## CONSULTAS ADMINISTRATIVAS

## CONSULTAS TÉCNICAS

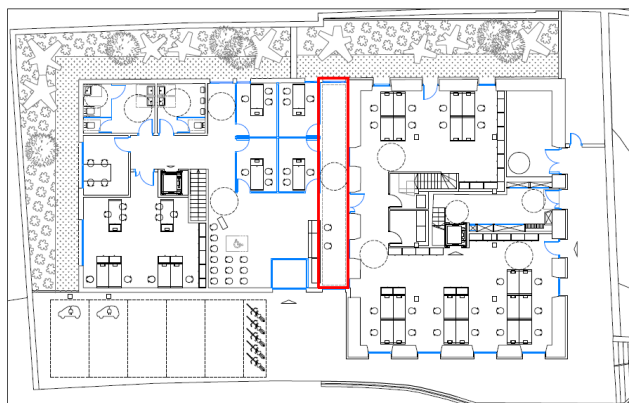
**1. En relación a la posibilidad de ubicar el núcleo de comunicaciones pegado a la fachada existente y que suba hasta la primera planta (zona marcada en rojo en el plano adjunto).**

El proyecto publicado como planos base anteproyecto tiene carácter orientativo.

En este caso concreto, se permite ubicar el núcleo de comunicaciones siempre que no se modifiquen los huecos previstos en el Proyecto de Rehabilitación (acorde a lo especificado en las preguntas técnicas 8 y 11 del documento "RESPUESTAS A PREGUNTAS 1" y las preguntas técnicas 2 y 9 del documento "RESPUESTAS A PREGUNTAS 2" publicados en el Perfil del Contratante.

En todo caso se deberá consultar toda la documentación publicada en el Perfil del Contratante ya que el diseño deberá respetar las premisas publicadas (bases, pliego técnico, consultas, aclaraciones...) así como la normativa de aplicación.
